# MUSASHI

## MKB-22 ・ MDC-22 SW変更のお知らせ！

2014年 7月

MKB-22 シリアル304番以降、変更になります。

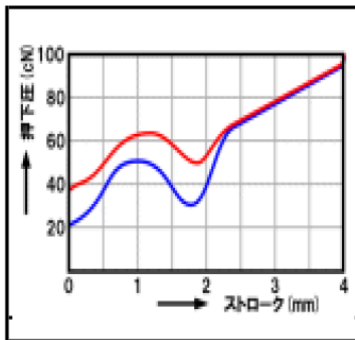
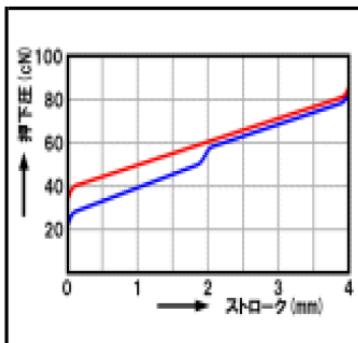
MKB-22で使用しているSWが部品終息に伴い変更になります。

外観的な違いはありません。

#### 現在使用のSW特性

押し下げ時クリック感のあるタイプのSW

打鍵寿命 2,000 万回以上

#### 変更後のSW特性

押し下げ時クリック感は無いが押し下げ距離に比例して圧が上げていくタイプのSW

打鍵寿命 5,000 万回以上
